**ARPAT - AREA VASTA COSTA - Dipartimento di Pisa - Settore Supporto tecnico**

**Oggetto:**[ID 2054] PAUR ex D.Lgs. 152/2006 art. 27-bis e L.R. 10/2010 art. 73-bis, "Progetto di variante per la Discarica di Barbiaccia" comprensivo della VIA postuma sull'installazione esistente in occasione del riesame con valenza di rinnovo dell'AIA, ubicato in località Saline di Volterra, in Comune di Volterra (PI). Proponente: ATISALE S.p.A.- CdS maggio 2025

*Ubicazione indicativa punti di prelievo ambientale (da documentazione).*

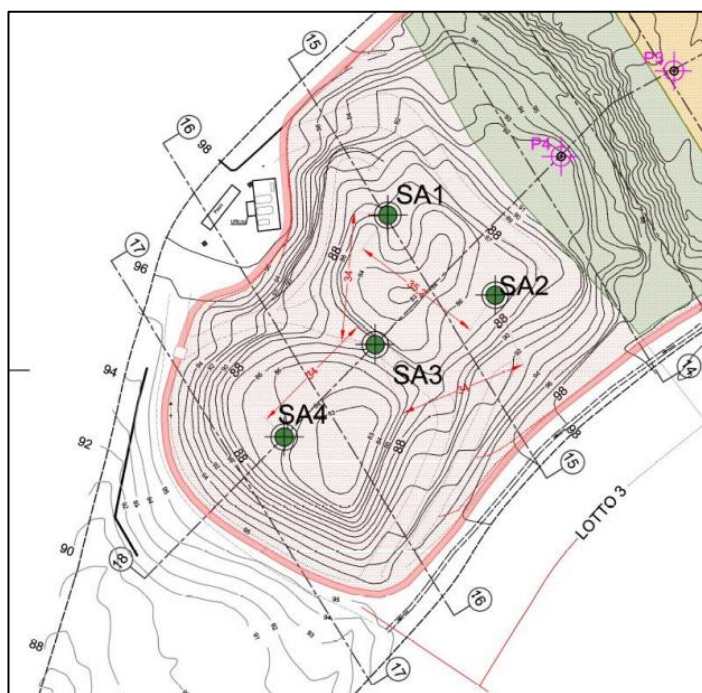
Per la caratterizzazione dei materiali scavati sono previsti 4 campioni prelevati da 4 punti di indagine nel primo metro di profondità.

In merito agli scavi a sezione ristretta per l'ancoraggio dei geosintetici e delle canalette il campionamento sarà effettuato ogni 500 metri lineari di tracciato. Ovvero 2 campioni per il cordolo di ancoraggio (circa 640m di lunghezza) e 4 campioni per la canaletta perimetrale (circa 1900m di lunghezza).

*Ubicazione punti di campionamento delle acque superficiali (da documentazione).*

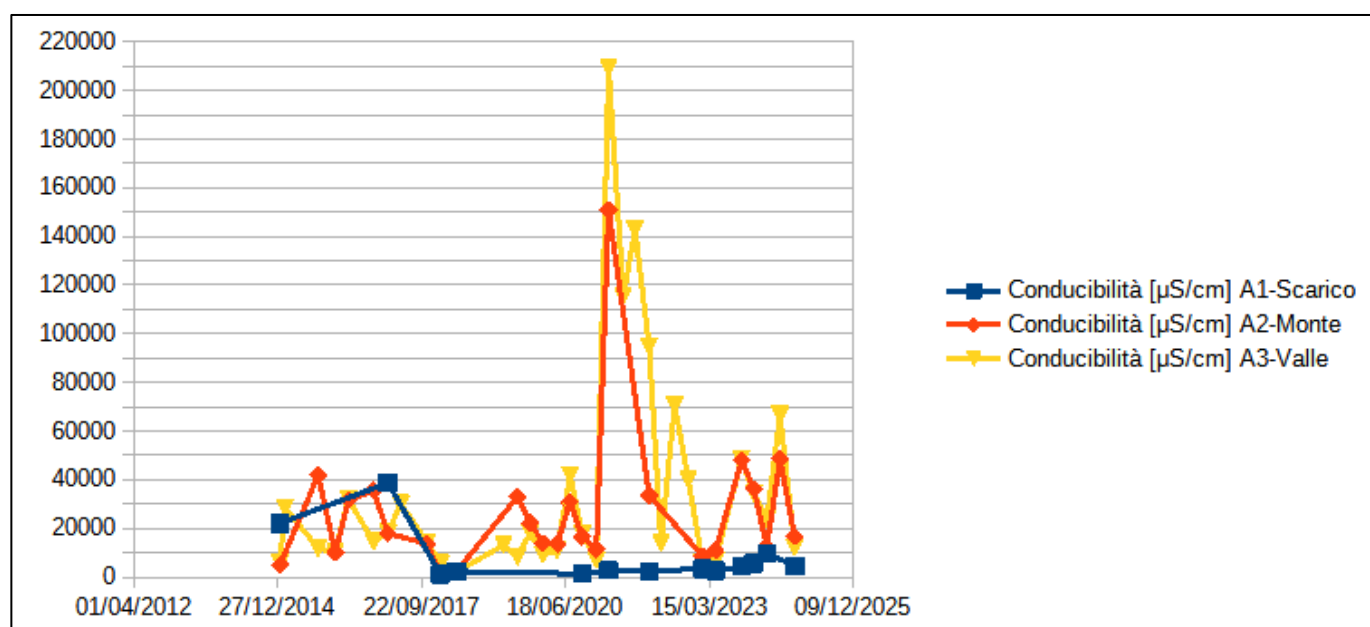
In documentazione viene riportato che in alcune occasioni si sono registrati superamenti anomali di alcuni parametri, che sono stati attenzionati (solfati, cloruri e boro); i valori rilevati nei

campionamenti successivi non hanno mai confermato le anomalie, riconducendo l'evento come fluttuazione di un singolo parametro o hot-spot non significativo.

Il proponente precisa, inoltre, che nel punto di prelievo in uscita dell'area della discarica (A1) in generale vengono registrati valori di concentrazione inferiori ai punti di prelievo posti sul Botro S. Marta, a monte (A2) ed a valle (A3) del punto di immissione della canaletta di adduzione, a significare uno status qualitativo già presente nel reticolo idrografico naturale.

Dall'analisi dei dati riportati nella sopracitata Appendice 1, si conferma che in generale i tenori di conducibilità, cloruri, boro e solfati riscontrati in A1 sono inferiori rispetto a quelli riscontrati in A2 (monte) ed A3 (valle).
